MUUTOSMÄÄRÄYS
AIRWORTHINESS
DIRECTIVE

M 667/76

667. Rallye. Venttiilikoneiston öljyputken tarkastus

Koskee: - Rallye MS. 892A150, MS. 892E150 ja MS. 893 A;
 kaikki sarjanumerot

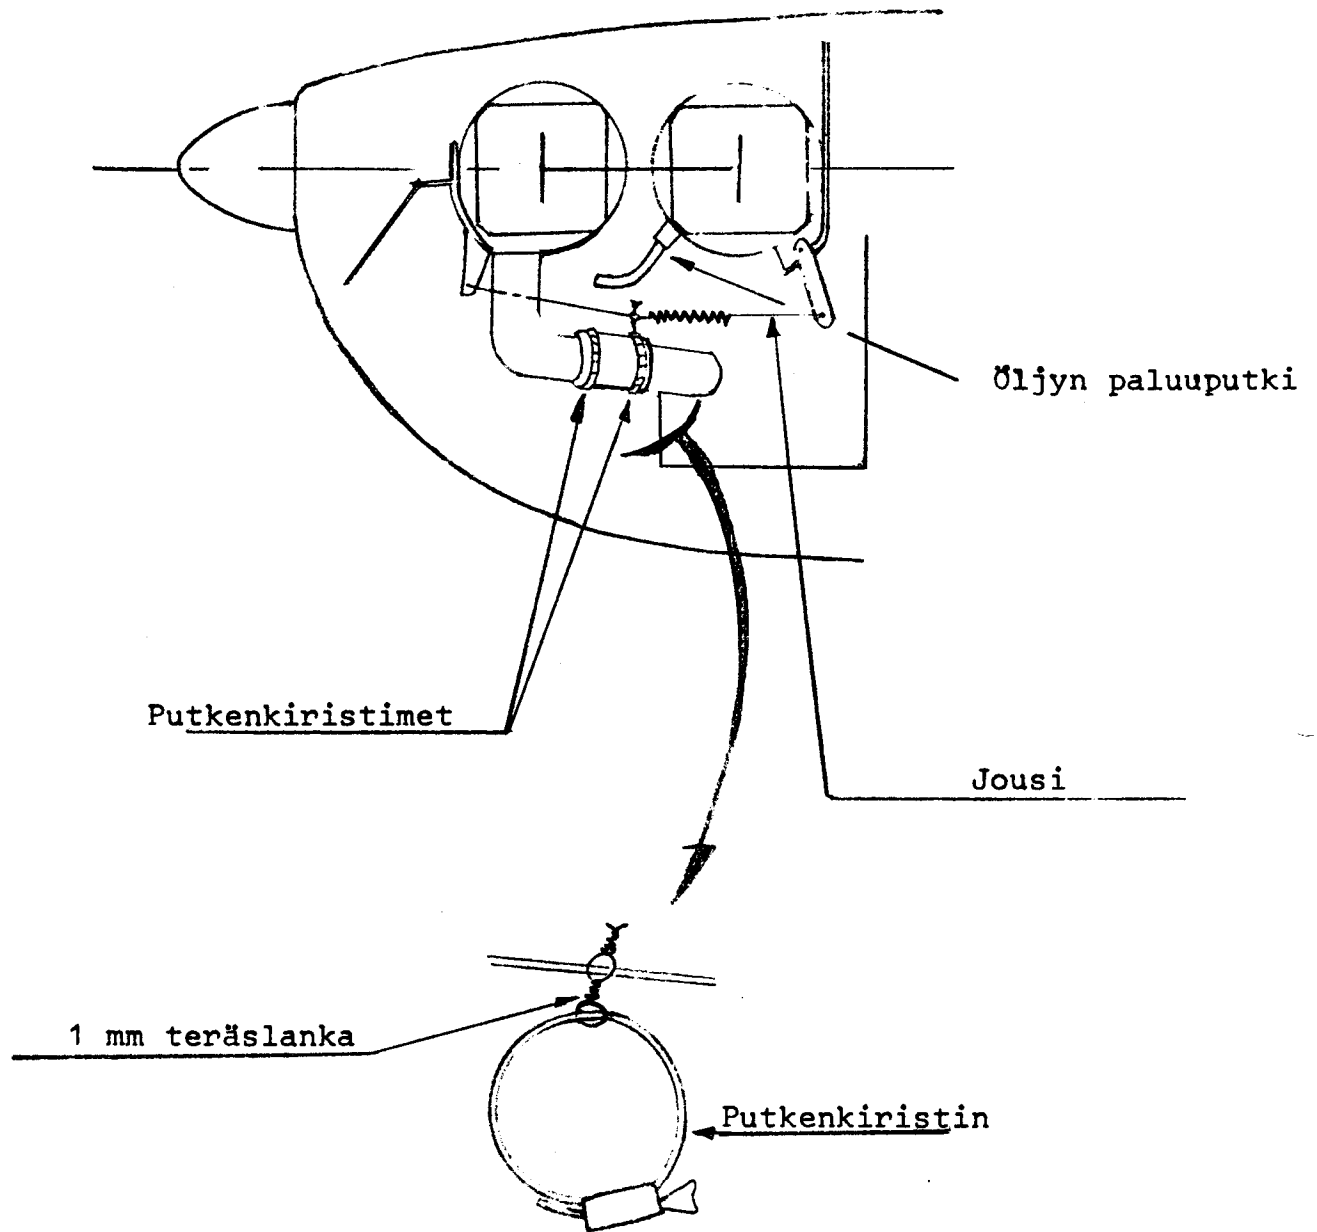
1. Tarkasta, onko moottorin venttiilikoneistojen öljyn paluuputkissa merkkejä kulumisesta, jonka on voinut aiheuttaa sylintereiden jäähdytysilman johdelevyt paikoillaan pitävä jousi. Vaihda ne putket, joissa näkyy merkkejä kulumisesta, uusiin.
2. Kiinnitä moottorin molemmilla puolilla olevat jouset, jotka pitävät jäähdytysilman johdelevyt paikoillaan, 1 mm teräslangalla etummaisten imuputkien putkenkiristimiin kuvan mukaisesti.
